Deckplan 5 Blatt 5 TT
vom 23.08.2019
ersetzt
Lageplan 5, Unterlage 5 Blatt 5 T
vom 29.06.2018

Lageplan 5

Bau einer Ortsumfahrung Kleinwallstadt mit

Neubau Mainbrücke südlich Kleinwallstadt

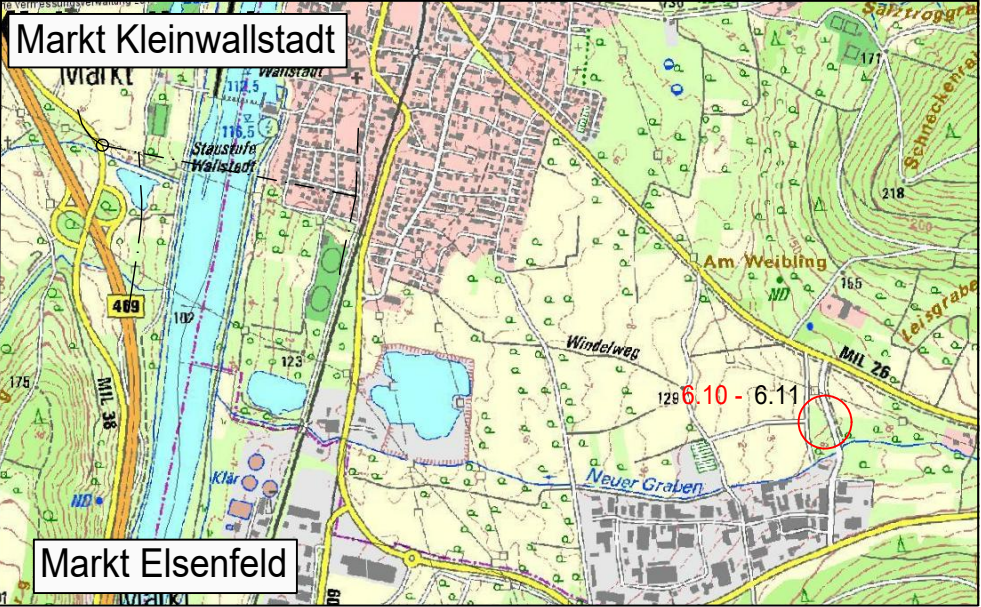
Geobasisdaten © Bayerische Vermessungsverwaltung			
OBERMEYER PLANEN + BERATEN GmbH Weißburger Straße 20-22 63739 Aschaffenburg Tel. 06021/38667-0	bearbeitet:	29.08.2014	Vr
	gezeichnet:	29.08.2014	Mto
	geprüft:	29.08.2014	Vr
Projekt:		21630	
PL 20	Maßnahme A10: Verschieben der Bäume nach Süden	18.07.2019	Heyne
PL 7	Planungsänderung vom 29.06.2018	29.06.2018	Heyne
Nr.	Art der Änderung	Datum	Zeichen
